国立研究開発法人日本原子力研究開発機構 大洗研究所(北地区)原子炉設置変更許可申請 [HTTR(高温工学試験研究炉)原子炉施設の変更] に関する審査の概要

原子力規制庁

HTTR(高温工学試験研究炉)原子炉施設の審査の経緯

図 基準地震動Ss-Dと標準応答スペクトルの比較

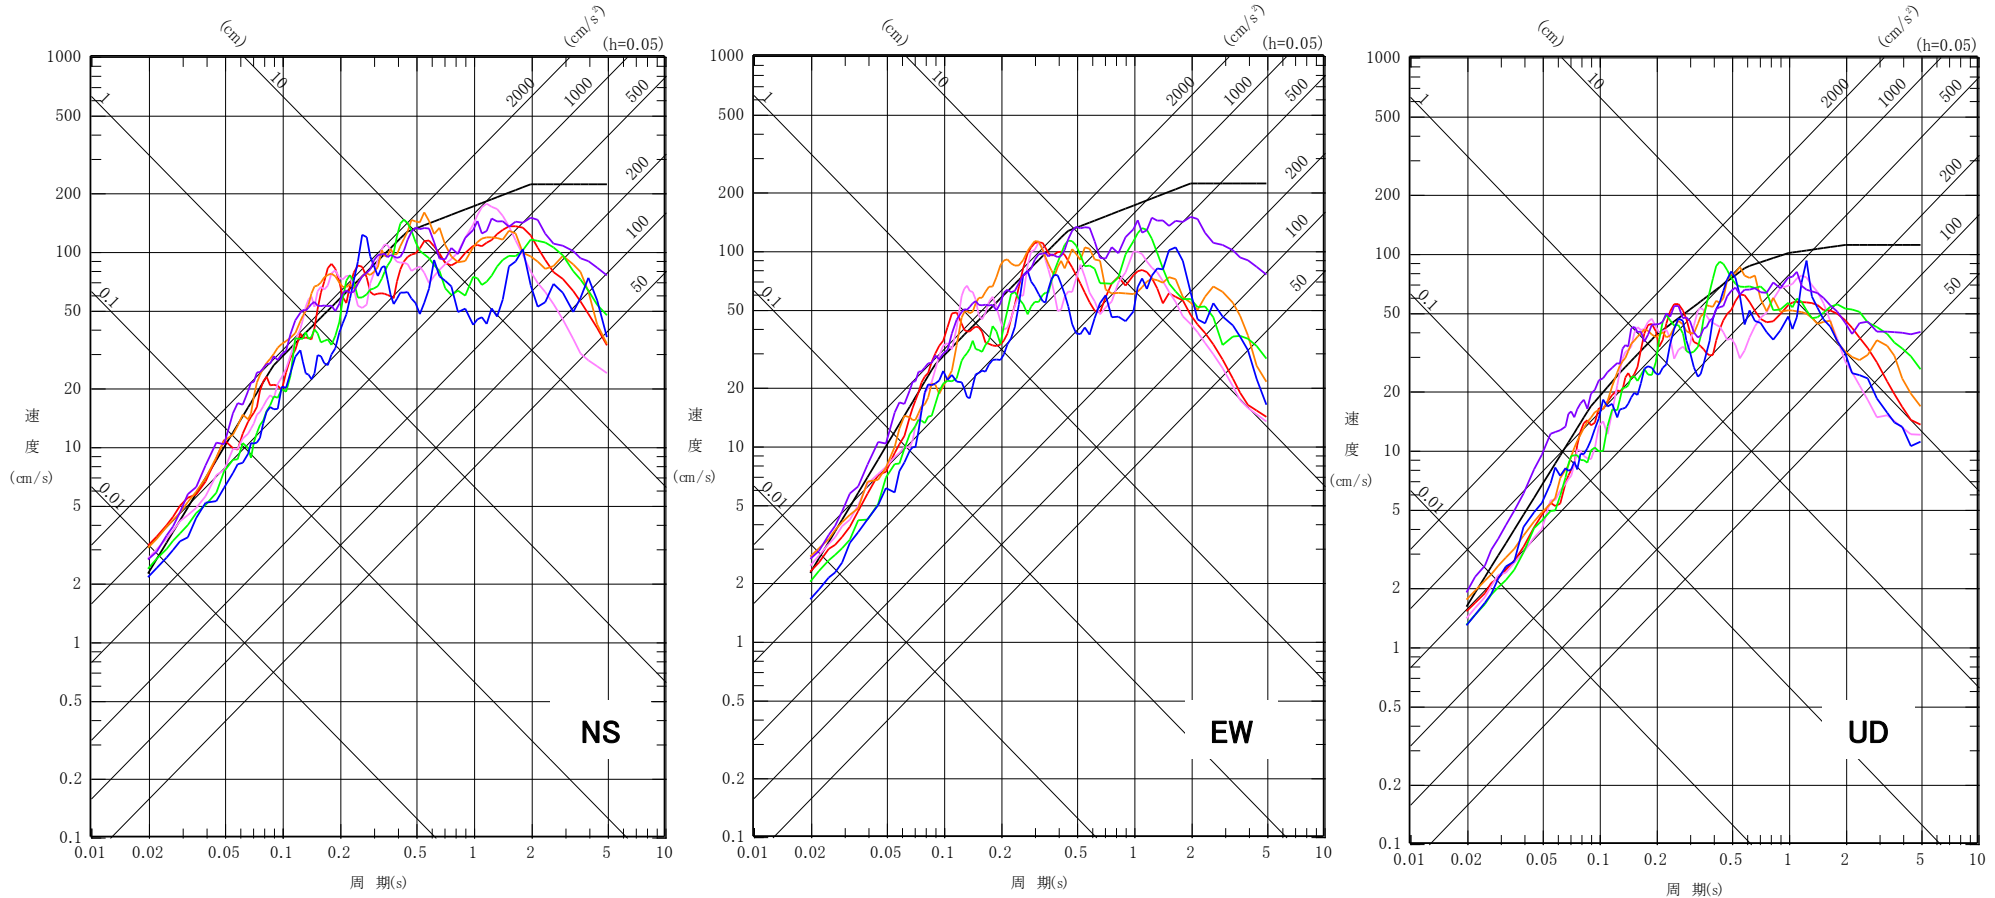
- 標準応答スペクトルに基づく地震動評価結果が一部周期帯でSs-Dを上回るため、基準地震動Ss-6として策定していることを確認。

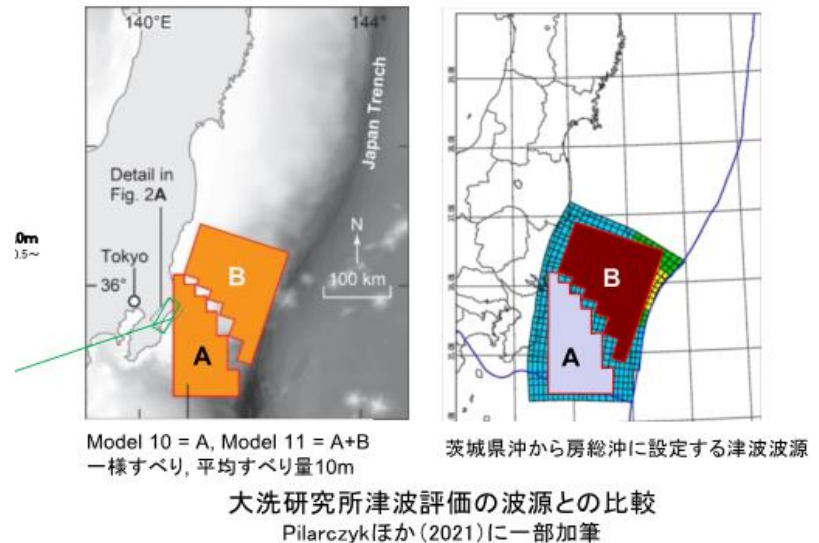
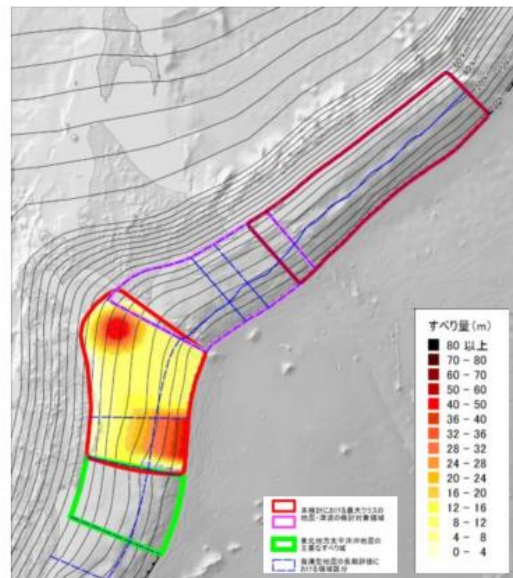
- 既許可申請書では、より規模の大きいプレート間地震によるMw8.7の特性化波源モデル（茨城県沖から房総沖に想定する津波）を設定しており、その評価結果は、敷地前面海岸においてT.P. + 16.9mであり、国立研究開発法人産業技術総合研究所等による知見を踏まえた津波高さを上回ることから、既許可申請書における施設への津波の遡上評価に用いたT.P. + 30mには到達しないとする津波評価を変更する必要がないことを確認。

日本海溝・千島海溝沿いの最大クラスの津波による浸水想定
（内閣府（2020、2022）に一部加筆）

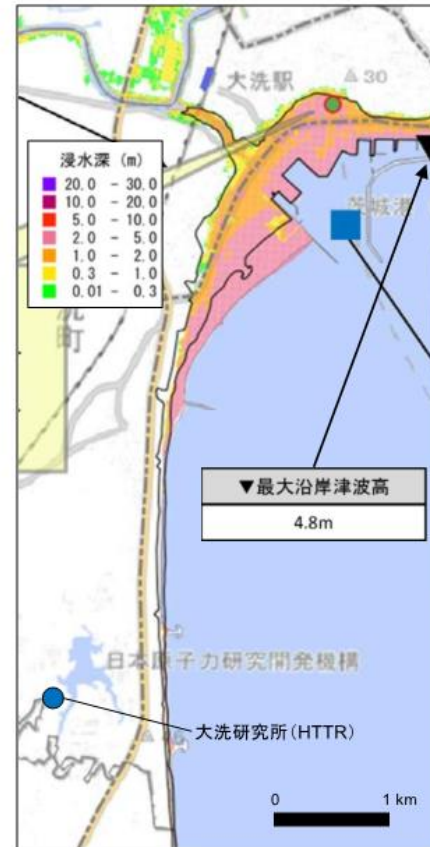
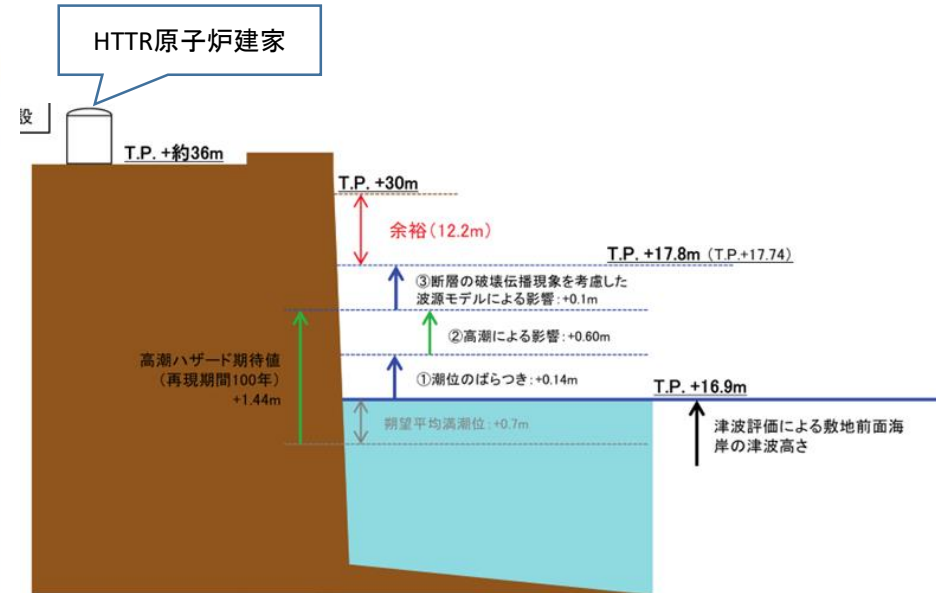
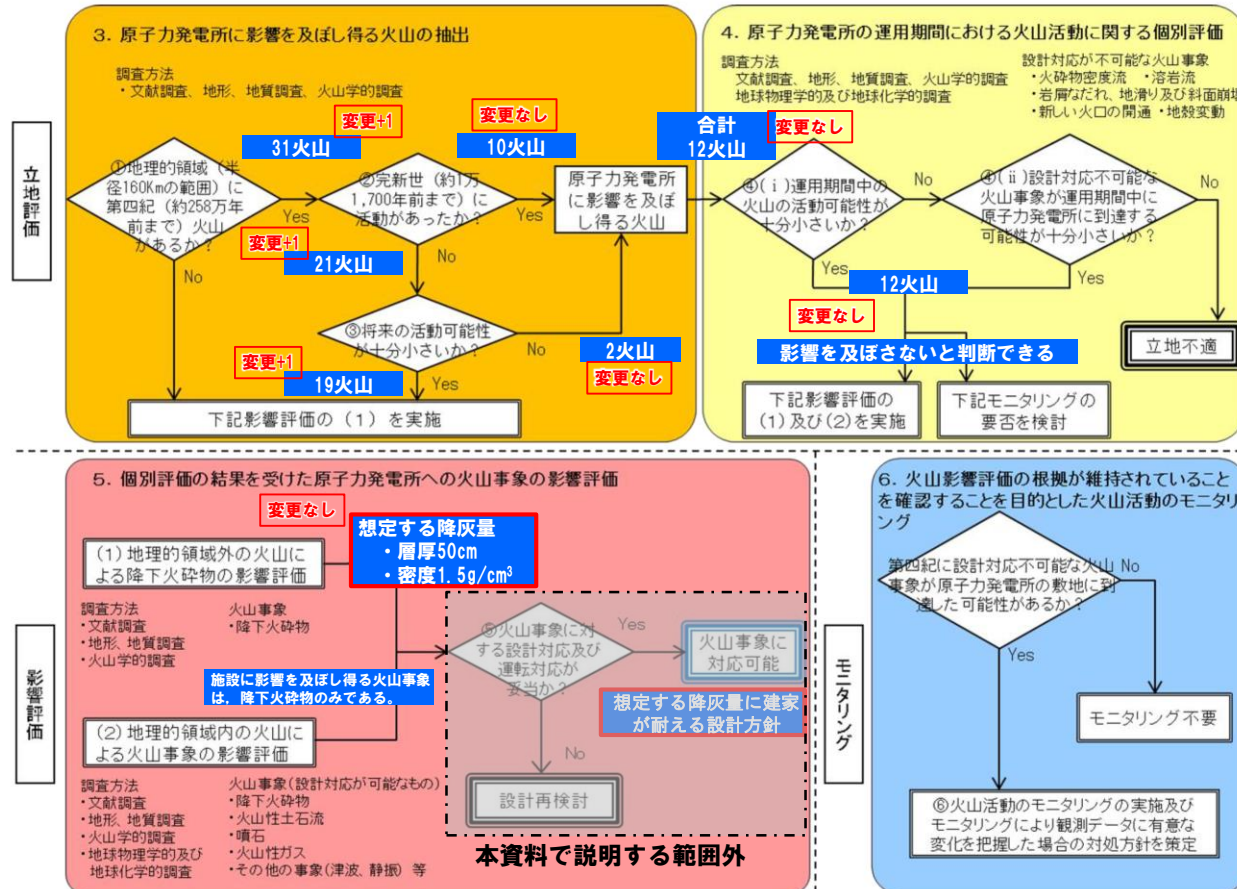
<審査結果の概要> 既許可申請書では、プレート間地震を踏まえた茨城県沖から房総沖に想定する津波による最大津波高さをT. P. +16.9mとしており、これらの知見による敷地周辺の津波高さ約5mを上回ることから、既許可申請書における施設への津波の遡上評価に用いたT. P. +30mには到達しないとする津波評価を変更する必要がないことを確認。
